Autorité environnementale

Avis délibéré de l'Autorité environnementale sur la suppression du passage à niveau 11 à Saint-Médard-sur-Ille - RD 106 (35)

n°Ae : 2016-121

Figure 5 : Principales variantes étudiées (source : étude d'impact)

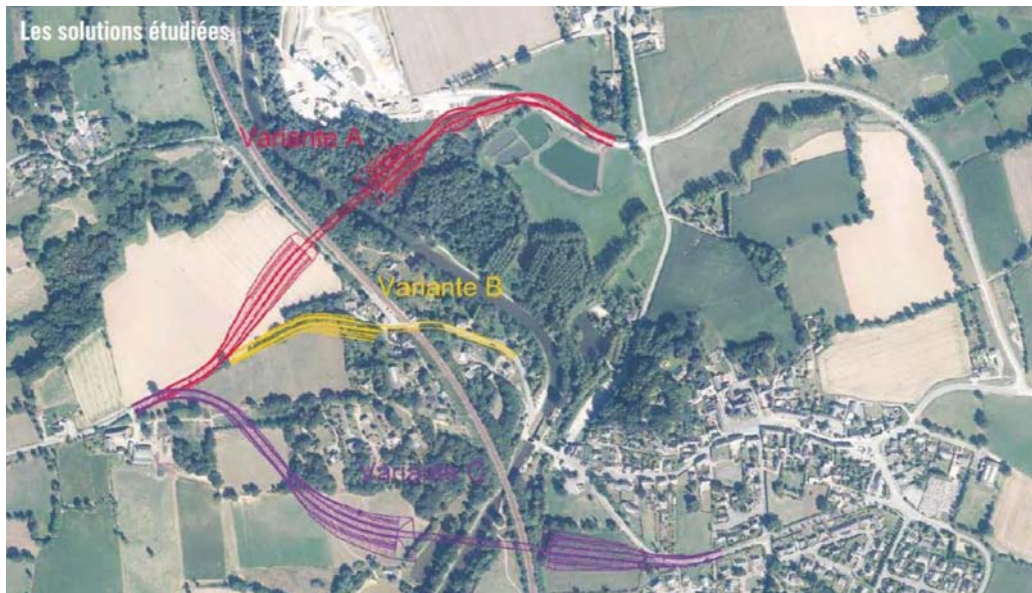
Il apparaît toutefois qu'une des variantes étudiées (variante C), comportant aussi un viaduc de 240 mètres, pourrait éviter plus largement les zones humides. La comparaison des variantes n'étant que qualitative, le lecteur ne dispose pas d'informations suffisamment étayées pour être convaincu que le choix réalisé est de moindre impact.

L'Ae recommande de compléter la comparaison des variantes par la mention des superficies détruites pour chacune d'elles.
